Betreft : Advies externe veiligheid bestemmingsplan De Clossei Westervoort

De Omgevingsdienst Regio Arnhem (ODRA) is door de gemeente Westervoort gevraagd om te adviseren over het bestemmingsplan 'De Clossei Westervoort, gemeente Westervoort'. Het ruimtelijkplan voorziet in de realisatie van maximaal 25 woningen op een bestaande groenvoorziening. Onderstaand het advies externe veiligheid.

Figuur 1: Uitsnede provinciale risicokaart locatie e Clossei Westervoort, geraadpleegd op 2 december 2022 (zwarte cirkel = ligging projectgebied).

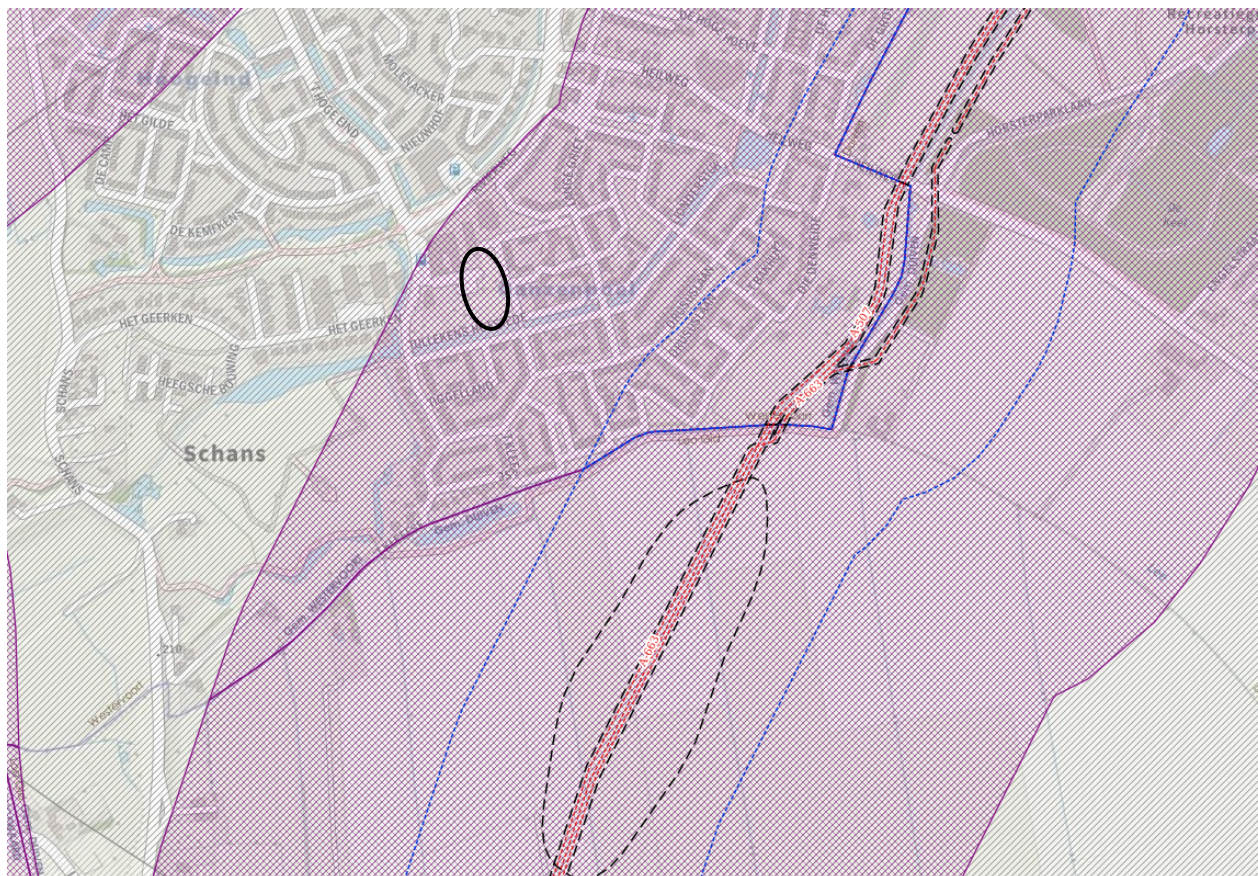
Risicobron	De Closse Westervoort
Hogedruk aardgasleidingen (Bevb ¹)	Het plangebied is gelegen op ca. 410 meter van een drie hogedruk aardgastransportleidingen (A-505,A-507 en A-663). Het invloedsgebied bedraagt maximaal 580 meter. Het plangebied is hierbinnen gelegen.
Inrichtingen (Bevi ²)	Rondom het plan zijn geen Bevi-inrichtingen gelegen met hun invloedsgebied over het plangebied.
Transport gevaarlijke stoffen over de weg (Bevt ³)	Het plangebied ligt op ca. 2.800 meter ten zuiden van de A12 en op ca. 3.600 meter ten noordwesten van de toekomstige A15. Voor de toekomstige A15 is op 8 maart 2017 het Tracébesluit gepubliceerd. Het invloedsgebied (4.000 meter) van beide snelwegen is gelegen over het plangebied.
Transport gevaarlijke stoffen over het water (Bevt)	Het plangebied is gelegen op ca. 1900 meter van de Neder-Rijn. Hierover vindt vervoer van gevaarlijke stoffen plaats (geen toxisch). Het invloedsgebied bedraagt 35 meter en is niet gelegen over het plangebied.

Transport gevaarlijke stoffen over het spoor (Bevt)	Het plangebied is gelegen op ca. 3.600 meter ten noordwesten van de Betuweroute. Hierover vindt vervoer van gevaarlijke stoffen plaats. Het invloedsgebied bedraagt 4000 meter en is gelegen over het plangebied.

Het plangebied ligt in het invloedsgebied van de snelweg A12, de toekomstige snelweg A15, de Betuweroute en aardgastransportleiding A-505, A-507 en A-663. Daarmee hebben wijzigingen in het invloedsgebied van deze risicobronnen invloed op de hoogte van het groepsrisico. Doordat de afstand tussen het plangebied en de A12 en Betuweroute groter dan 200 meter is, heeft de wetgever aangegeven dat het groepsrisico alleen beperkt verantwoord hoeft te worden. Ditzelfde geldt ook voor de aardgastransportleidingen maar dan omdat het plangebied buiten de 100% letaalzone is gevestigd. Hiervoor moeten de volgende werkzaamheden worden verricht:

- Voor de aardgastransportleidingen moet een risicoberekening worden uitgevoerd waarin inzicht wordt gegeven in de verandering van de hoogte van het groepsrisico met de komst van dit plan.
- Conform de motivatie onderdelen van Bevt artikel 7 en 9 en Bevb artikel 12 moet het groepsrisico beperkt worden verantwoord;
- Er moet advies worden aangevraagd bij de Veiligheids- en Gezondheidsregio Gelderland Midden (VGGM).
